# 南京江北新区管理委员会建设项目批前公示

新建总部基地（研发办公 A，低层宿舍 A、B，高层宿舍 A、B、C）规划许可变更

## 五、变更前后对比图

附图 1

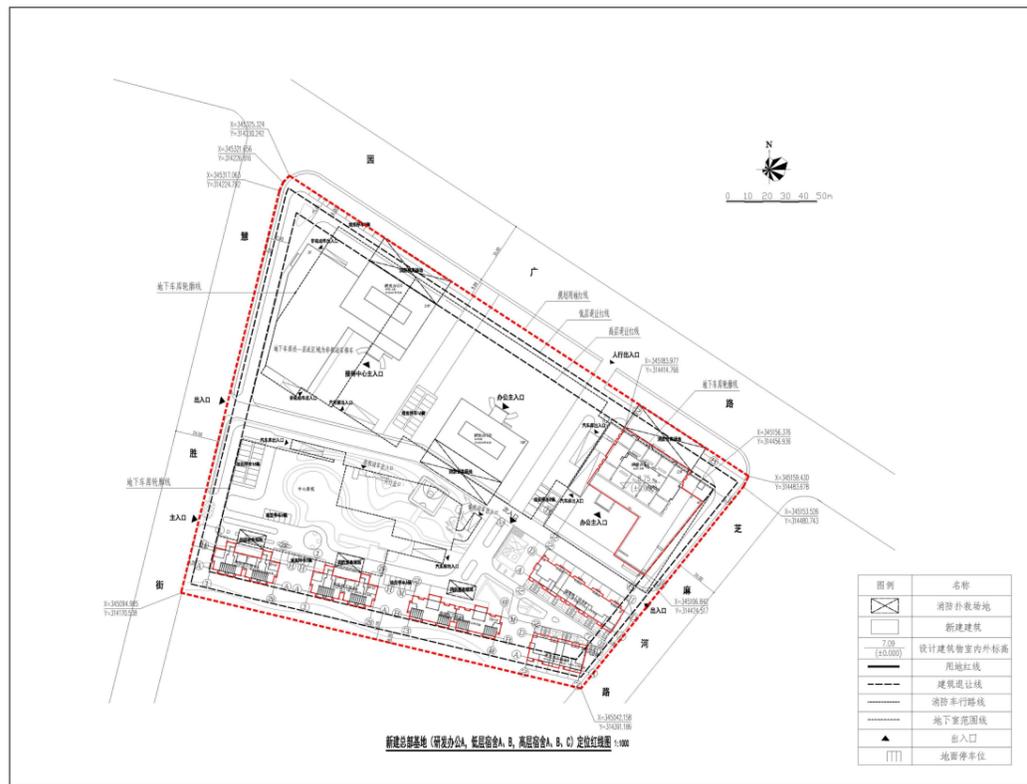
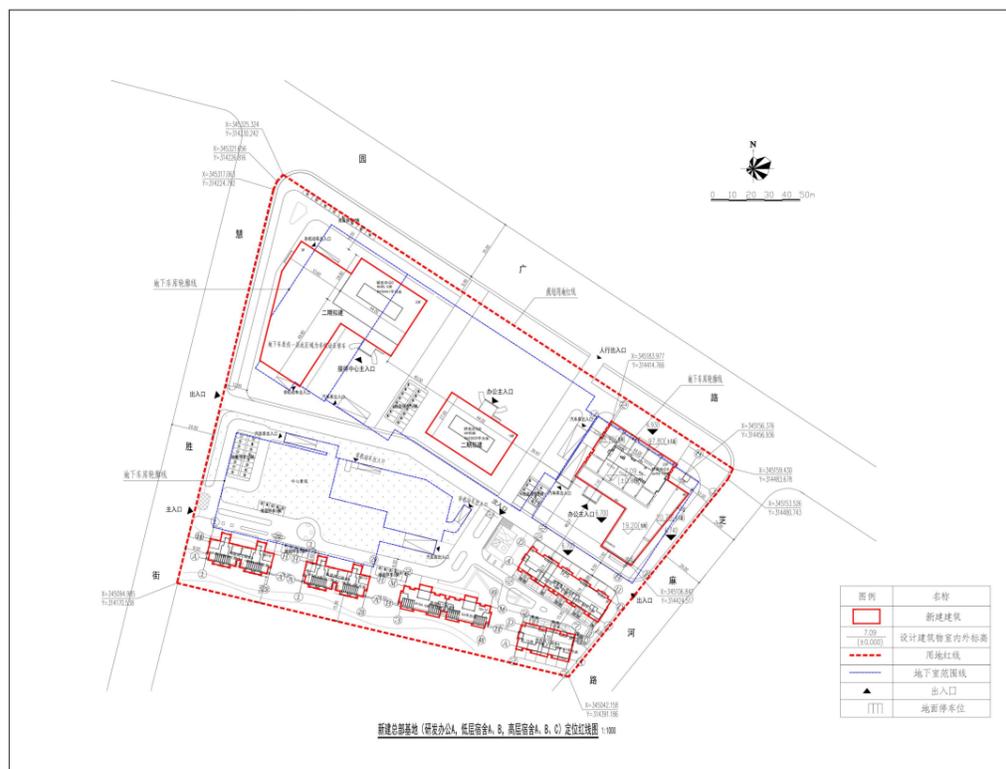
- 1、幕墙轮廓微调，研发办公 A 总建筑面积由 38478.55 平方米变为 38421.18 平方米，面积减少 57.37 平方米；
- 2、总图由吴淞高程、92 坐标调整为 85 高程、08 坐标，研发办公 A 室内 2、外高差变更为 0.39m，建筑高度变更为 98.19m。

附图 2

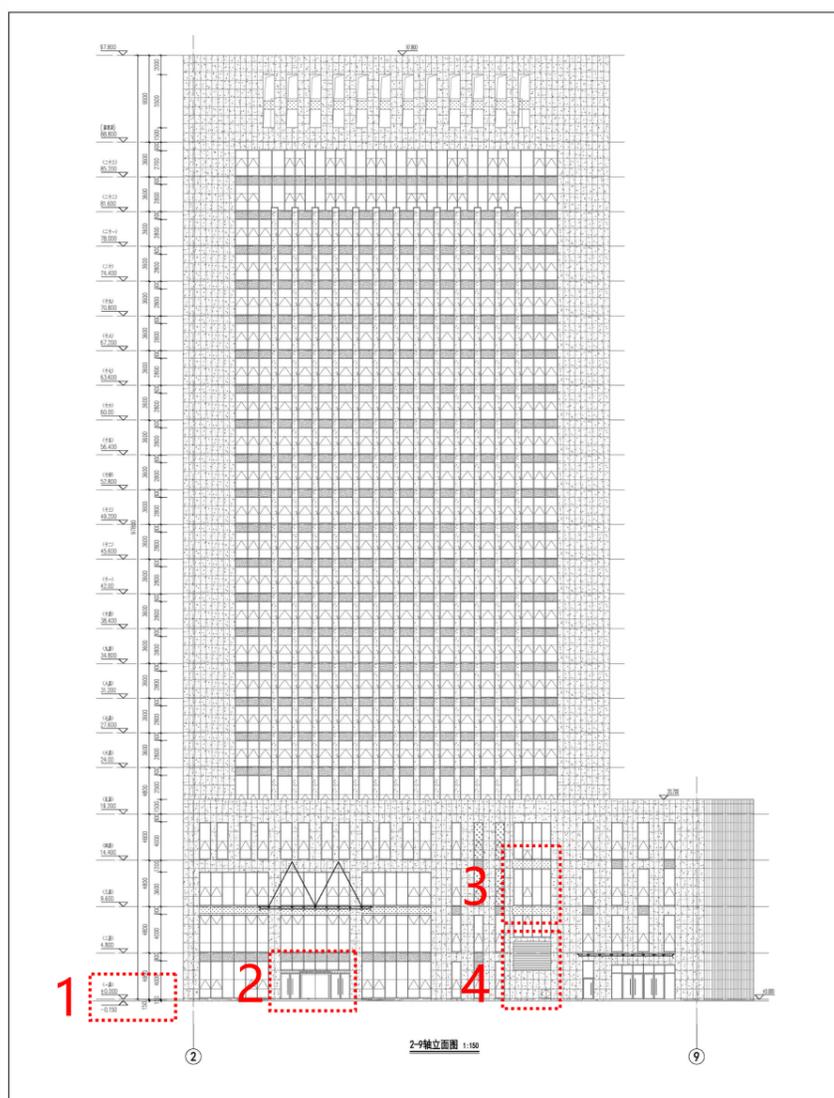
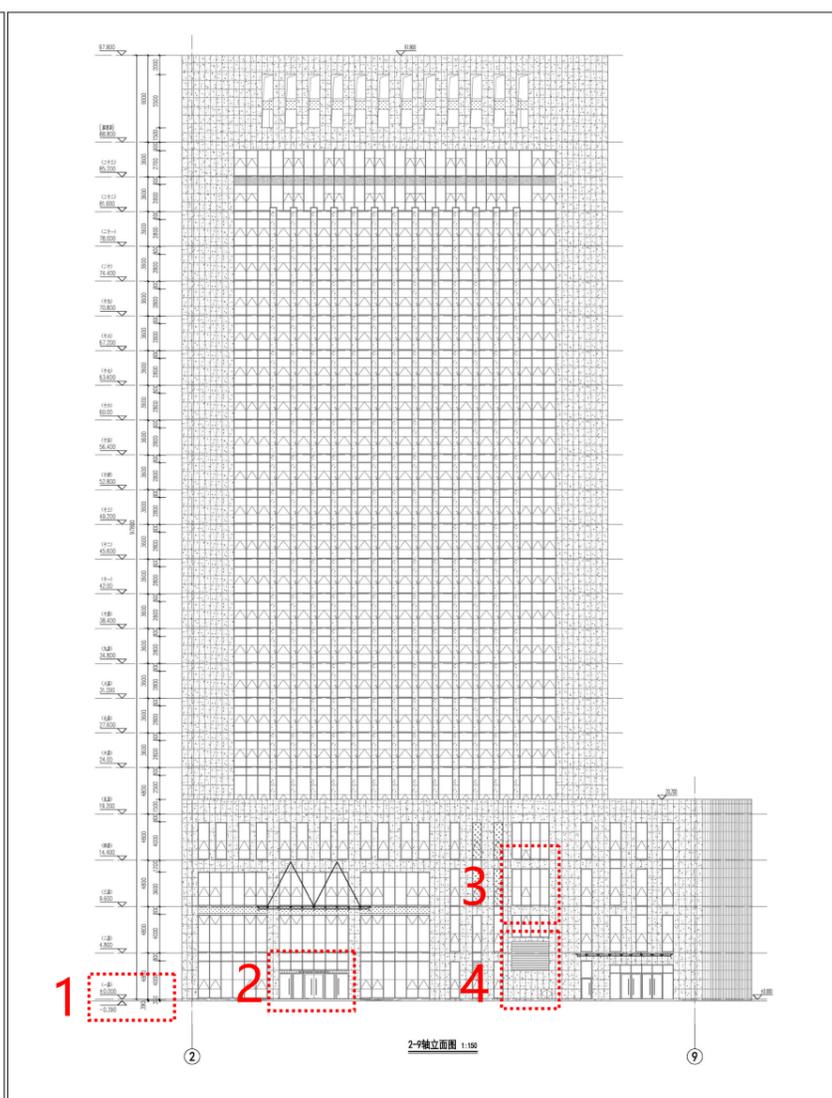
- 1、立面室内外高差调整为 0.39 米；
- 2、3-4 轴之间主出入口调整为平开门；
- 3、6-7 轴处二层三层玻璃幕墙下口调整为石材；
- 4、6-7 轴处一层楼梯间窗户大小调整为 1.1m x 0.96m。

附图 3

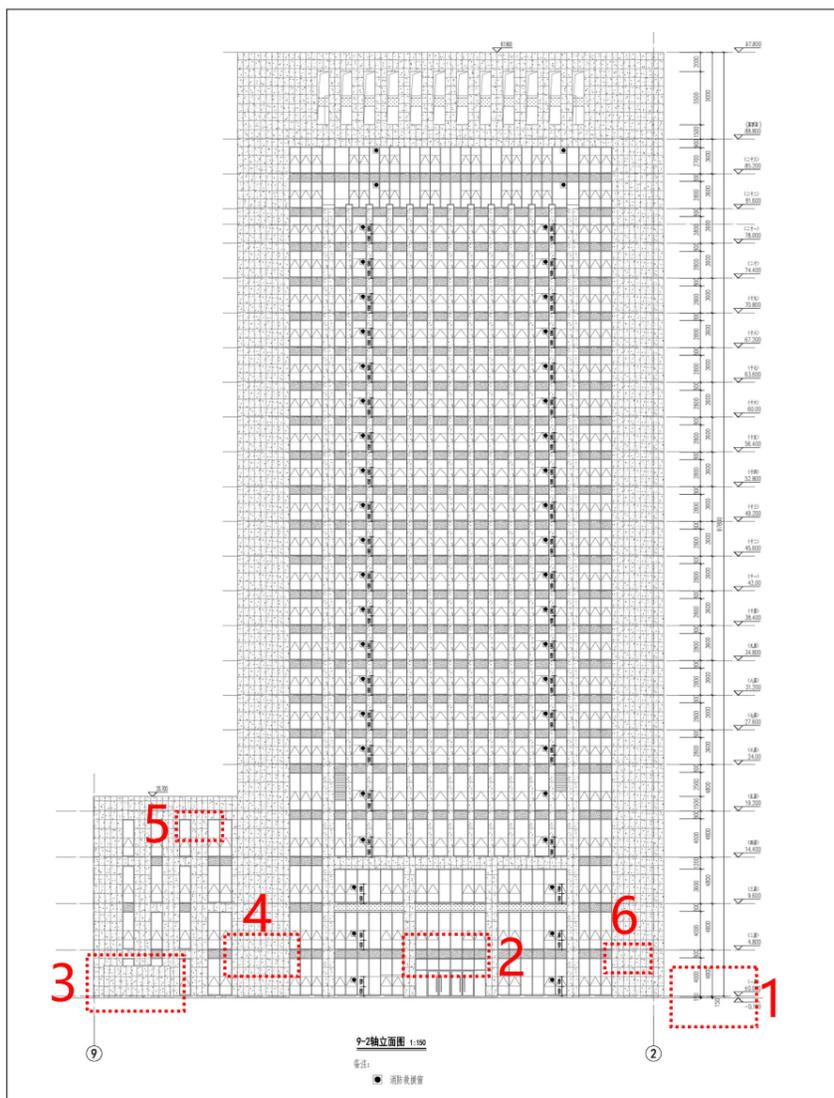
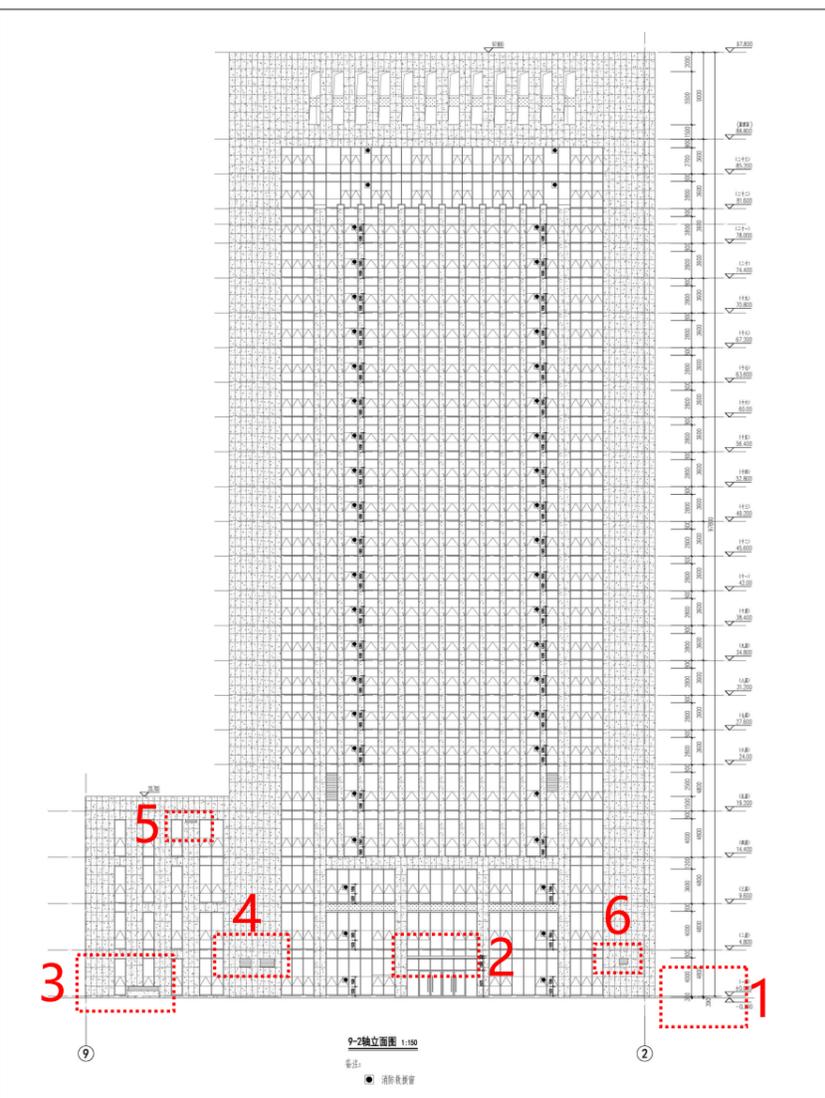
- 1、室内外高差调整为 0.39 米；
- 2、5-4 轴之间出入口增设玻璃雨篷；
- 3、9 轴处风井调整为实墙和百叶窗；
- 4、6-7 轴处一层石材墙面增加两个防雨百叶；
- 5、7-8 轴处四层石材墙面增加一个防雨百叶；
- 6、2-3 轴处一层石材墙面增加一个防雨百叶。

附图 4

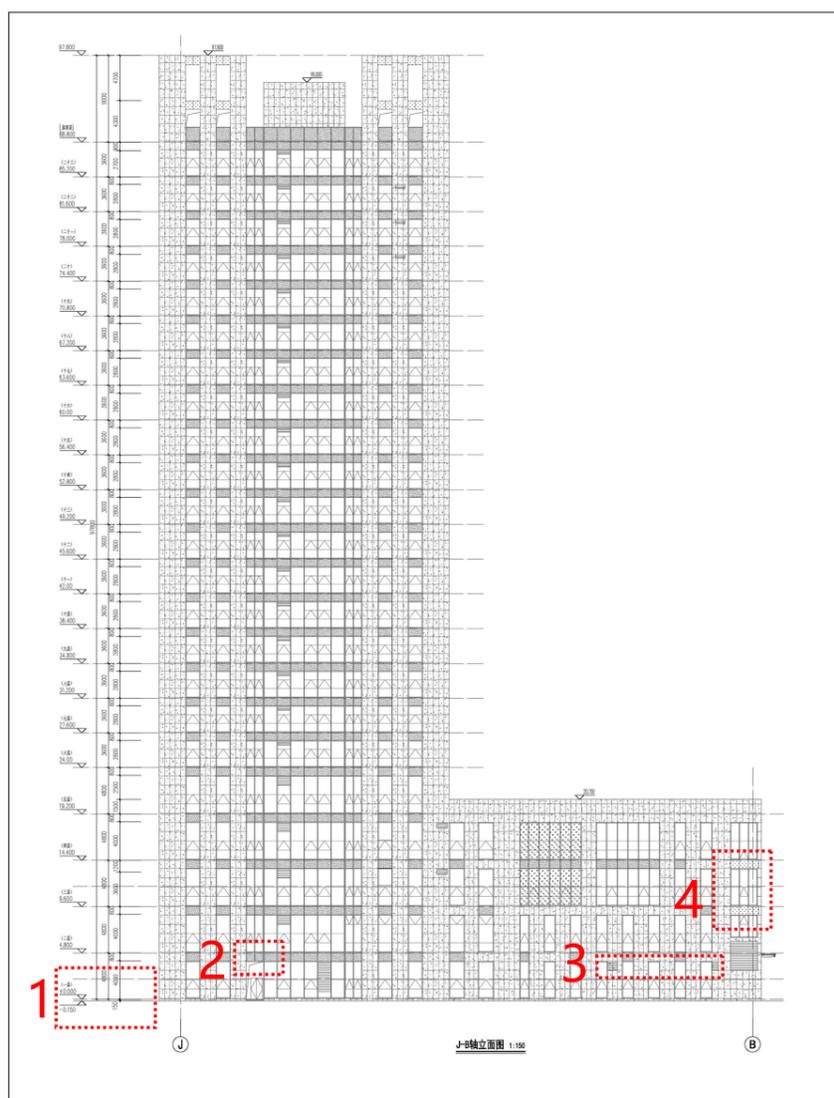
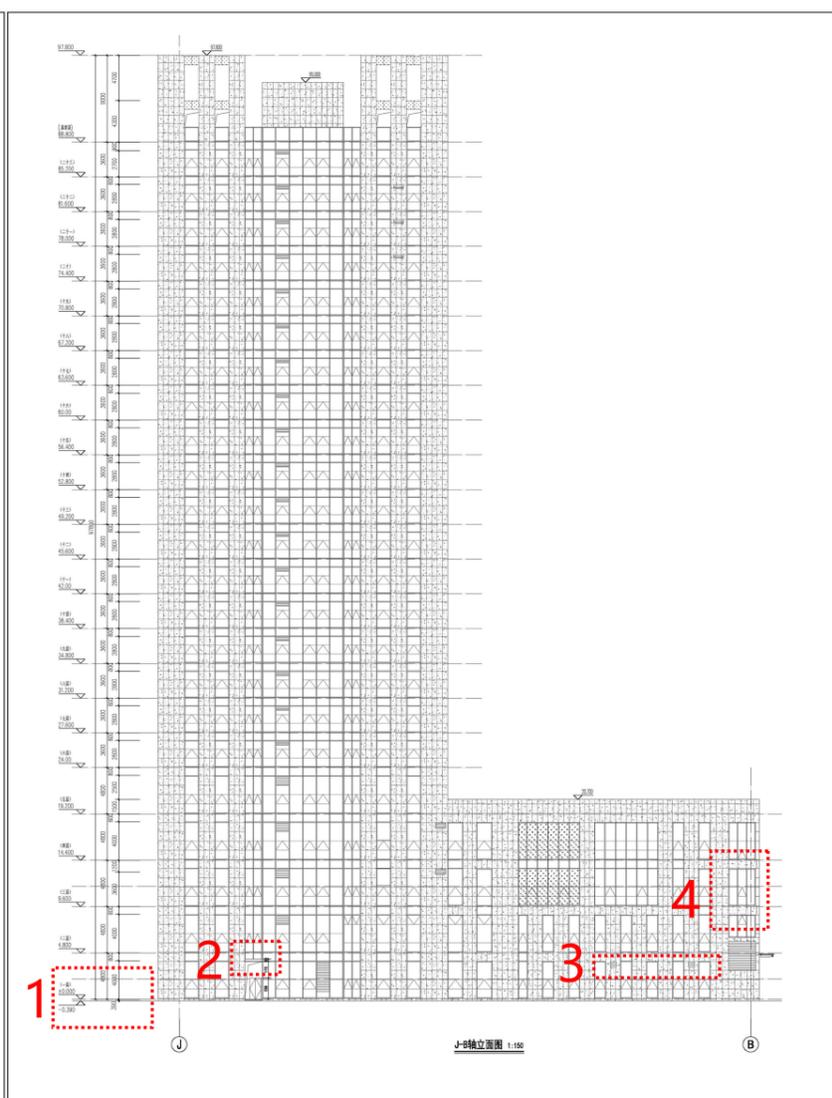
- 1、立面室内外高差调整为 0.39 米；
- 2、J-H 轴之间主出入口增设玻璃雨篷；
- 3、B-D 轴处一层设置的两个防雨百叶位置及大小有所调整；
- 4、B 轴处二层三层玻璃幕墙下口调整为石材。
